改善箇所説明図

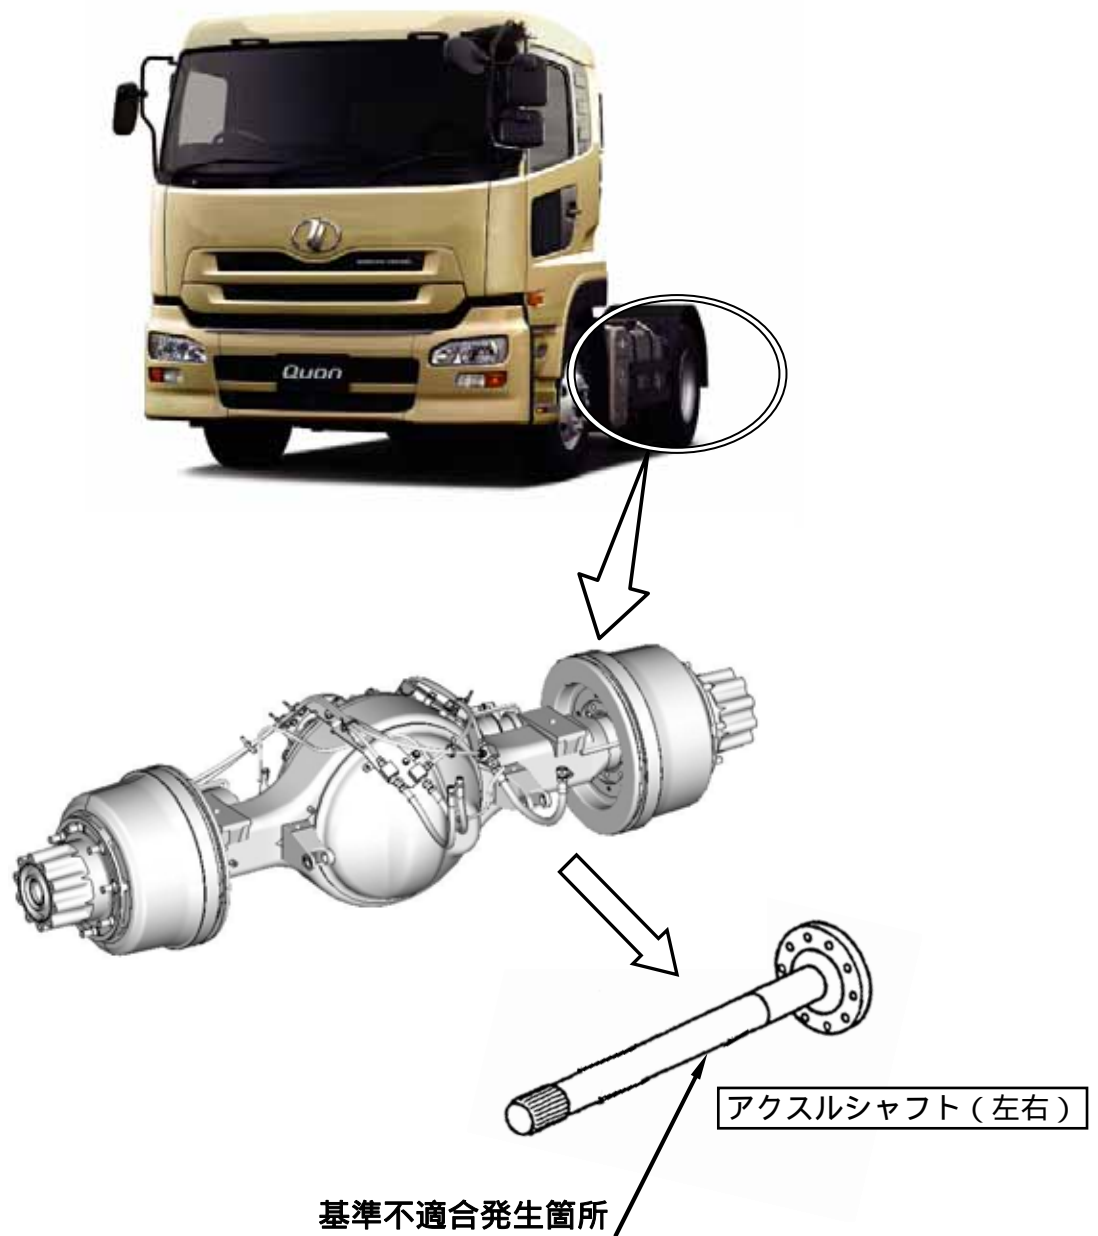
アクスルシャフトの熱処理が不適切なため、強度が低下しているものがある。
そのため、そのまま使用を続けると、最悪の場合、当該シャフトが折損し、走行
不能となるおそれがある。

全車両、アクスルシャフトを良品と交換する。

識別：アクスルシャフトのフランジ部に、白色ペイントを塗布する。
